TO-220 P MOS

P-CHANNEL MOSFET in a TO-220 Plastic Package.

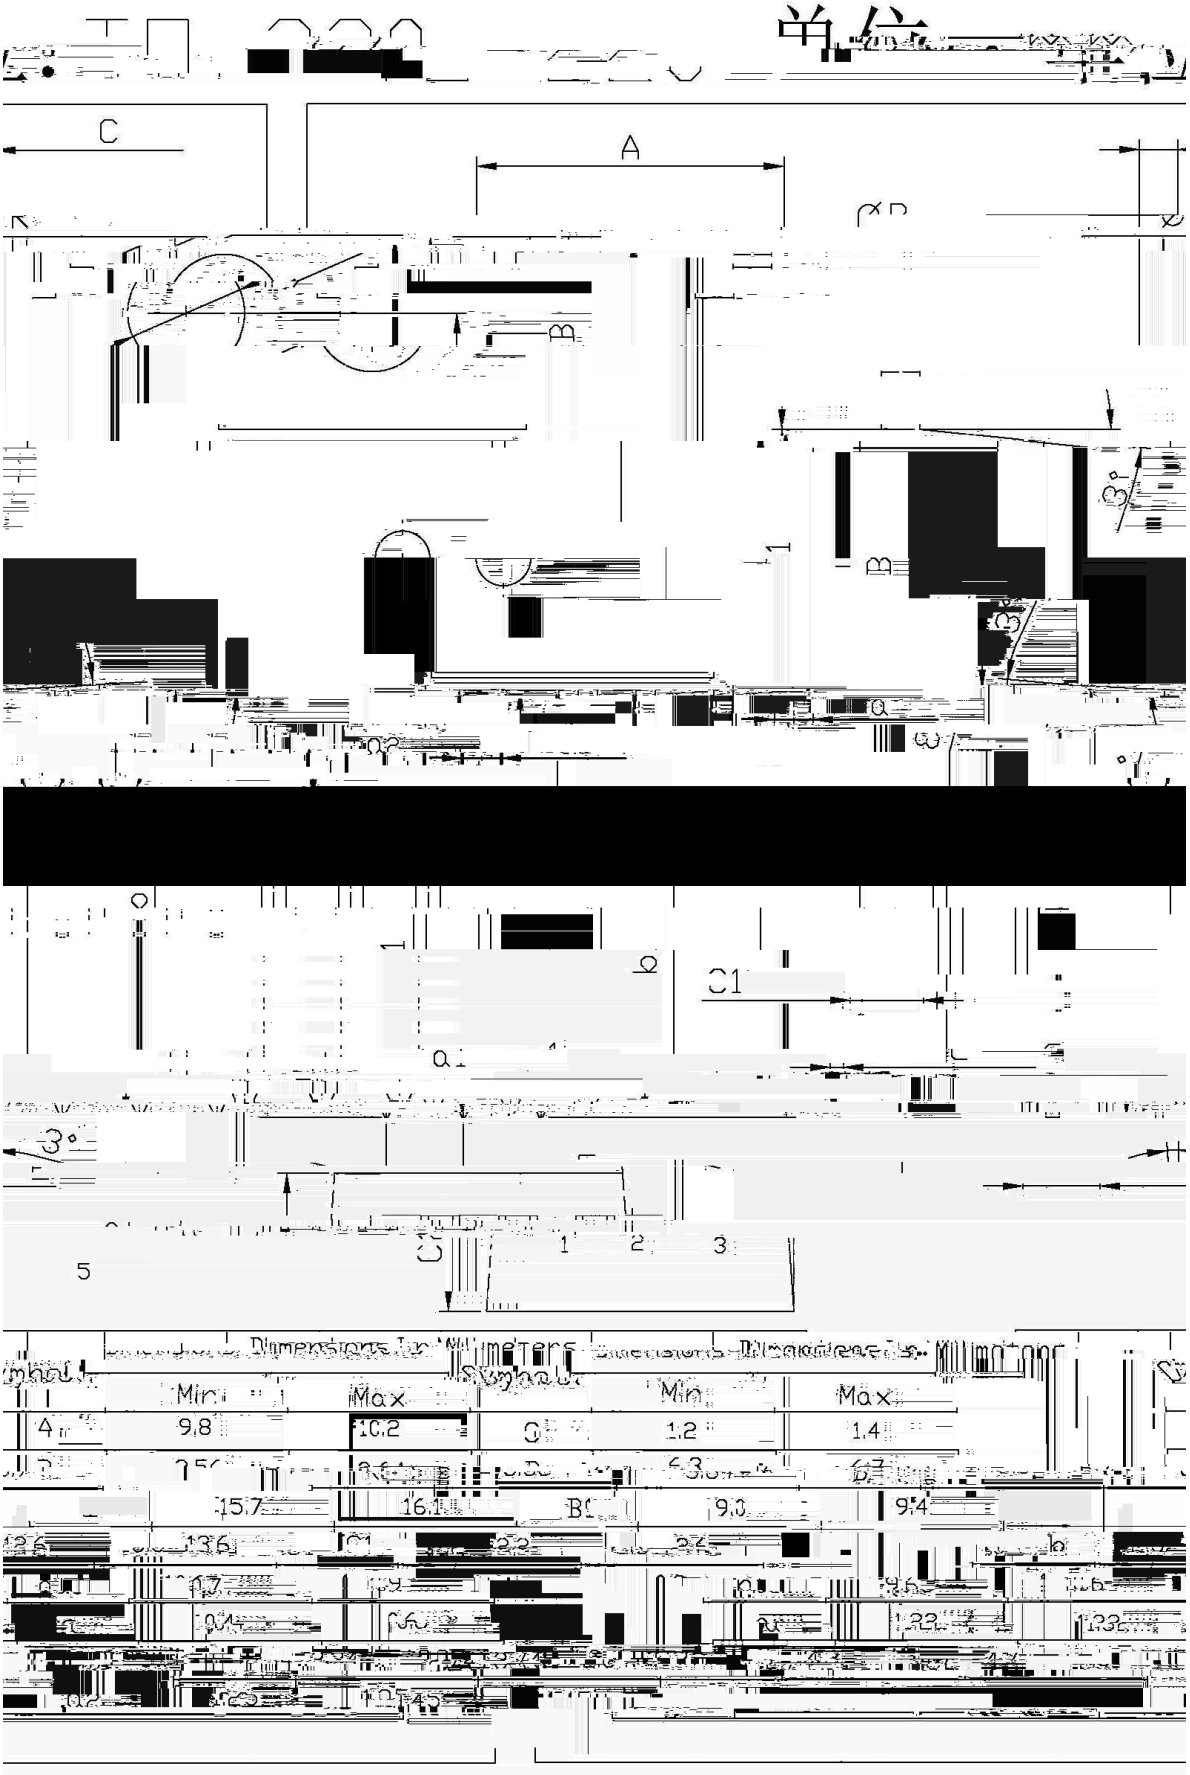
F	2018-7				
G	2019-11-30	2	RDSON 上限由原来的 22mR 改为 27mR		
H	2022-7-9	2 3	庞隆基申请 RDSON 上限由原来的 27mR 改为 35mR（典型值 18 改成 30），更新曲线图
